Efni: Þorlákstún, samantekt athugasemda og svör

Á fundi bæjarstjórnar þ. 25. mars 2026 var samþykkt að auglýsa tillögu að breytingu á deiliskipulagi Hvaleyrarholts suðausturs vegna Þorlákstúns.

tillaga að framtíðar leiðaneti strætó

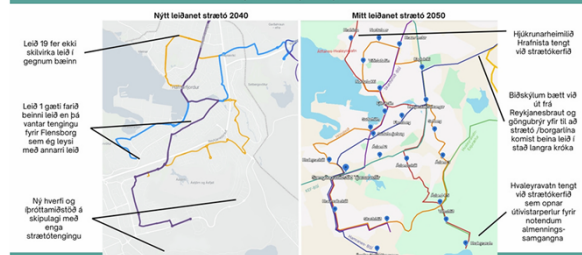
Umsögn varðar mál: Breyting á Deiliskipulagi Hvaleyrarholts suðausturs, íbúðabyggð á Þorlákstúni Samgöngumiðstöð á Tjarnarvöllum á að opna hinum megin við Reykjanesbrautina, steinsnar frá þessu uppbyggingarsvæði. Það er kjörið tækifæri að teygja strætóleið 21 yfir Þorlákstúnið og Reykjanesbrautina að samgöngumiðstöðinni og láta hana jafnvel halda áfram að íþróttamiðstöðinni í Hamranesi. Ef uppbygging á Þorlákstúni verður eins og teiknað er mun strætó aldrei komast yfir þorlákstúnið að samgöngumiðstöðinni en mögulega verður leið 21 að borgarlínuleið einn daginn og það væri synd að tengja hana ekki við kjarnastöð. Samgöngumiðstöðin mun vera kjarnastöð borgarlínu og þar mun einnig hraðvagnakerfi eða lest milli BSÍ og Keflavíkur stoppa. Þá verður vegalengdin til Reykjavíkur mikið styttri og ávallt er best að vera með þetta byggð nálægt samgöngumiðstöðvum. Ef af lestinni verður gæti ferðatíminn í miðbæ Reykjavíkur verið 10 mínútur eða minna og það ætti að nýtast sem flestum, ekki bara fáum íbúum sérþýla. Tjarnarvellir og nærliggjandi svæði eru skráð sem miðsvæði á aðalskipulagi en þar eru stórir vinnustaðir, íþróttasvæði og mikil þjónusta. Væri ekki sniðugt að hanna svæðið þannig að sem flestir geti búið þar? Stór hluti þess er í dag þakinn bílastæðum ofanjarðar svo möguleikarnir til að lyfta svæðinu upp eru endalausir. Hvernig vilja bæjaryfirvöld að innkoman á vellina og Þorlákstún líti út eftir 30 ár? Ég hvet bæjaryfirvöld til að hugsa til framtíðar. Munu skipulagsyfirvöld sjá eftir þessu svæði upp við mögulega lestarstöð sem nýtist ekki nógu vel því „catching radius“ stöðvarinnar er að mestu sérþýli í dreifðri byggð? Ég læt fylgja með teikningar með tillögum að uppbyggingu miðbæjar sem heldur samt í útivistarsvæðin. Áður en ráðist er í uppbyggingu er vert að hugsa hvernig byggð við viljum þarna þegar bærinn hefur teygt sig lengra út og þetta svæði er orðið miðsvæði. Staðsetningin hentar mögulega illa í dag fyrir fjölbýlishús hærri en tvær hæðir vegna hljóðvistar. Ég legg fram þá tillögu að setja Reykjanesbrautina í göng frá gatnamótum Krýsuvíkurvegar að Góu, en þá losnar svæðið sem sker nú bæinn í tvennt undir fjölbreytta byggð í góðri tengingu við græn svæði. Ef það er ekki raunhæft eða of dýrt, væri mögulega sniðugt að setja Reykjanesbrautina í stökk á þessum kafla í kringum samgöngumiðstöðina, svo hljóðvist verði ekki lengur vandamál. Hér er tillaga mín að framtíðarskipulagi svæðisins ef Reykjanesbraut fer í stökk eða göng. Ef vilji er fyrir sérþýlum á svæðinu þrátt fyrir fyrirhugaða samgöngumiðstöð væri samt vert að athuga það að gera ráð fyrir akvegi, mögulega sérakrein strætó/borgarlínu sem teygir leið 21 að samgöngumiðstöðinni.

Þetta strætónet sem tengist við net borgarinnu sem fara sem beinasta leið

Svar: Þakkað er fyrir ábendingar, góða hugmyndavinnu og framlag til málsins. Aðalskipulag Hafnarfjarðar 2025-2040 sem er í kynningarferli geri ráð fyrir samgöngumiðstöð á Tjarnavöllum en vinnan við þorlákstún hófst fyrir mörgum árum.

Tekið er undir mikilvægi þess að skipulag taki mið af þróun almenningssamgangna og að byggð nýtist vel í tengslum við mikilvæga samgönguinnviði. Við mótnun tillögunnar var meðal annars litið til tengsla við núverandi byggð í Hvaleyrarholti, ásýndar svæðisins, umhverfisáhrifa og eftirspurnar eftir sérþýlishúsaloðum. Í greinargerð deiliskipulagsins, í kafla um umhverfisáhrif, er fjallað um þá valkosti sem skoðaðir voru við mótnun tillögunnar.

Varðandi almenningssamgöngur er rétt að benda á að þróun leiðakerfis Strætó og innleiðing Borgarlínu getur haft áhrif á framtíðarfyrirkomulag samgangna á svæðinu. Slík útfærsla liggur þó ekki fyrir á þessu stigi.
